府民公募型整備事業 ( 府民提案型 < 既要望 > )

<p>整理番号</p>	<p>11</p>	<p>写 真</p>	
<p>交通安全施設</p>	<p>信号機 (定周期化)</p>	<p>①</p> 	<p>②</p> 
<p>所在地</p>	<p>亀岡市蕨田野町柿花梶林 国道372号柿花梶林交差点</p>	<p>③</p> 	<p>④</p> 
<p>現在の状況</p>	<ul style="list-style-type: none"> <li>・ 国道に設置された信号機</li> <li>・ 押ボタン式信号機が設置されている。</li> <li>・ 信号機直近に従道路が交差している。</li> </ul>	<p>交差点図面</p>	
<p>要望内容</p>	<p>押ボタン信号であるが、主道路を走行する車両のスピードが速く、速度抑制のため、定周期制御を要望。また、従道路が信号機付近に交差しているが、交差点側から車両が信号制御により出られるように交差点制御を要望。 (受付番号160)</p>		
<p>位置図</p>			
<p>対応案</p>	<p>定周期制御にすると横断使用実態がない場合でも三色で運用されることになり、交通の円滑化の観点から必要性が低いため、実施しない。 また、従道路側の交差点制御は、車両が安全に離合できる程度の幅員を有していないため、実施しない。</p>

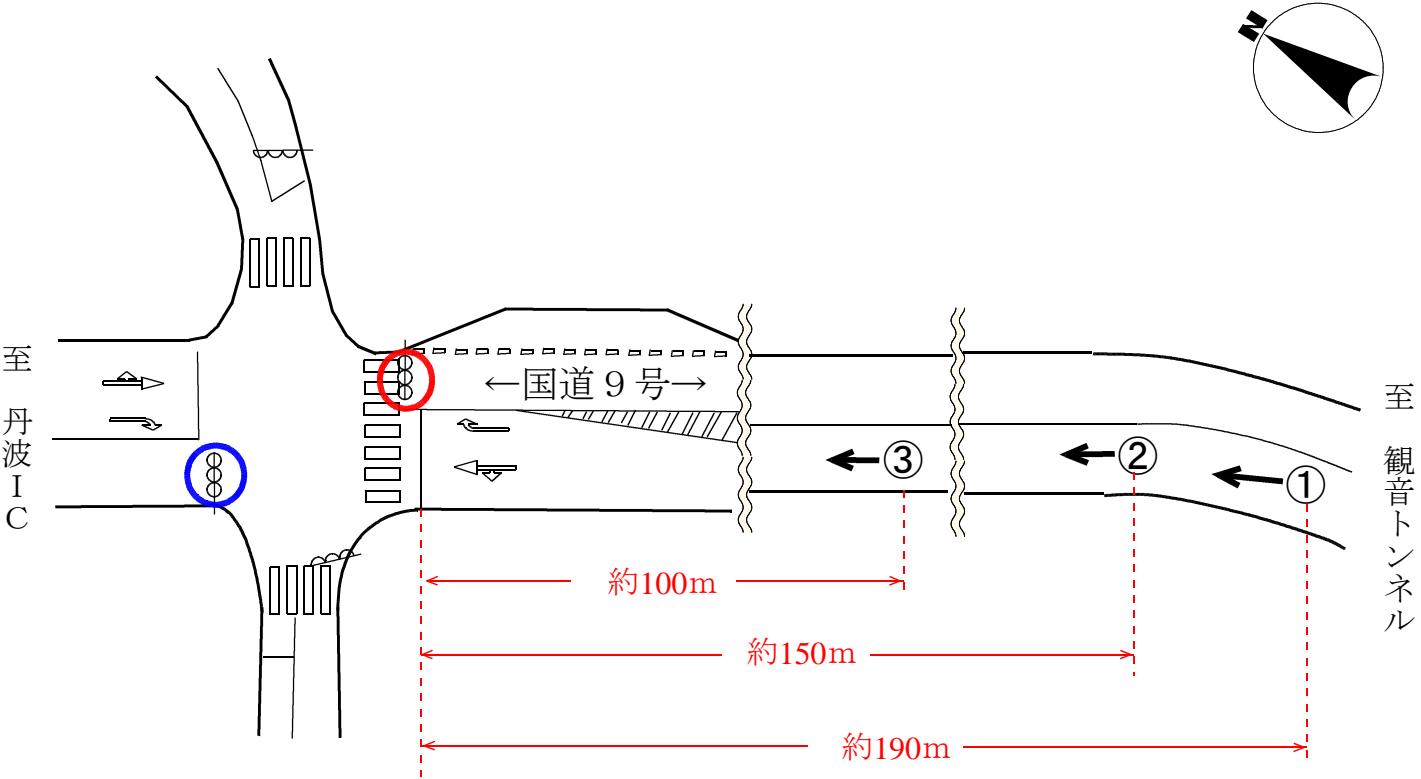
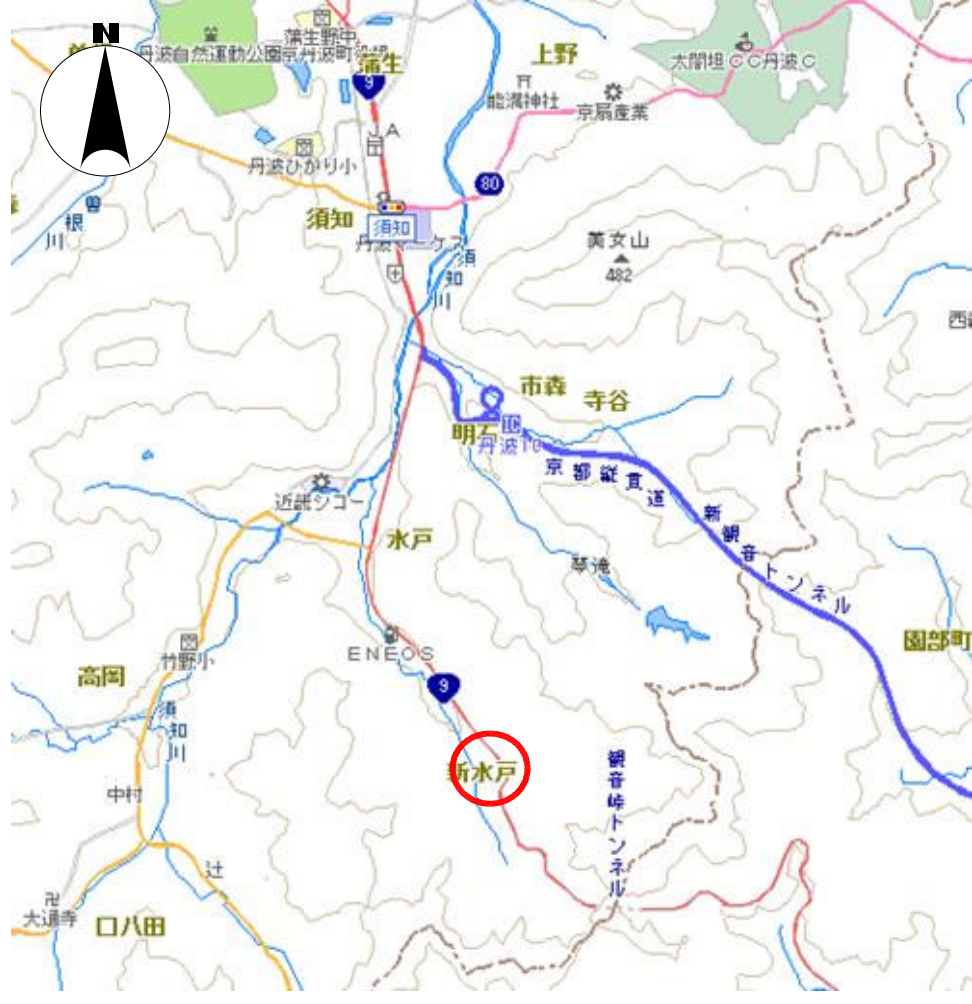
整理番号	12	写真	
交通安全施設	信号機 (視覚障害者用付加装置)	① 	② 
所在地	亀岡市荒塚町1丁目 国道9号雑水川交差点	③ 	④ 
現在の状況	<ul style="list-style-type: none"> <li>・ 交通量の多い国道に設置された信号機</li> <li>・ 商業施設・住宅街が建ち並ぶ。</li> <li>・ 従道路側に横断歩道、歩行者灯器が設置されている。</li> </ul>		
要望内容	従道路を横断する際に、音の信号がないため、右左折してくる車両に気付かないことから安全対策として、視覚障害者用付加装置の設置を要望 (受付番号338)		
位置図	<div style="display: flex; justify-content: space-between;"> <div data-bbox="572 898 1501 1808">  </div> <div data-bbox="1516 1119 2893 1934" style="text-align: center;"> <h3>交差点図面</h3>  </div> </div>		
対応案	地元住民との合意形成がとれないため、実施しない。
